Projet de centrale photovoltaïque au sol

Reconversion d'une ancienne carrière d'argiles

Commune : Monbahus (47)

**Note de réponse à l'avis délibéré de la Mission Régionale d'Autorité
environnementale (MRAe) de la région Nouvelle-Aquitaine en date du 6 mai
2022**

CALENDRIER INDICATIF DES PÉRIODES FAVORABLES POUR L'OBSERVATION DE LA FLORE ET DE LA FAUNE

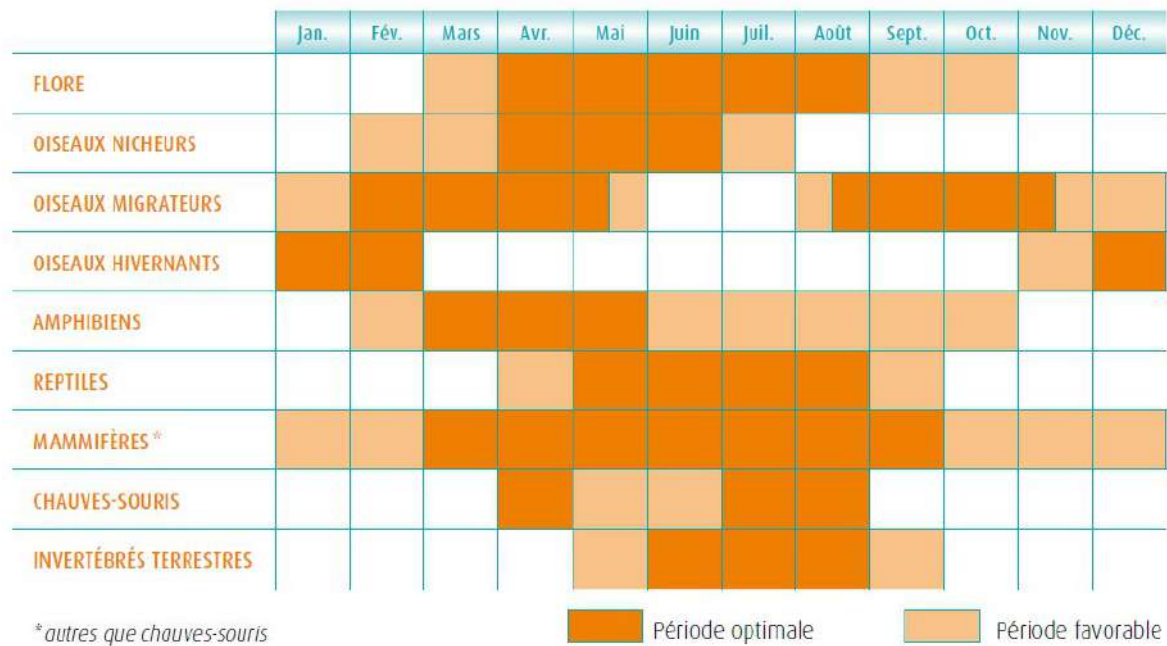
La MRAe constate que la période retenue pour réaliser les investigations de terrain ne permet pas de couvrir l'intégralité des périodes du cycle biologique des espèces. Dès lors, une justification de la pertinence des analyses sur le thème de la biodiversité est nécessaire.

Les inventaires naturalistes ont été organisés du mois de février 2019 au mois d'octobre 2019 (*cf. chapitre 2.4.1.3.1 « Conditions d'application des inventaires » en page 72 de l'étude d'impact*), ce qui a permis de réaliser des inventaires au cours des quatre saisons (février pour la saison hivernale, mars, avril et mai pour le printemps, juin et août pour l'été et octobre pour l'automne). Une pression d'inventaire plus forte a été réalisée de mars à juin, période de plus grande activité et sensibilité pour la majorité des espèces. L'intégralité des périodes du cycle biologique des espèces a donc été prise en compte, qui plus est au vu de la surface réduite du projet, permettant une grande exhaustivité lors des inventaires de terrains.

Le calendrier d'inventaire suit toutes les prérogatives issues des différents guides d'aide à la réalisation d'études d'impact (*cf. schéma ci-après*). Les périodes de plus grandes activités de l'ensemble des espèces ciblées ont été suivies et prospectées.

Les périodes d'inventaire sont donc conformes aux exigences des services de l'état, qui plus est avec la surface réduite et la nature d'occupation des terrains du projet.
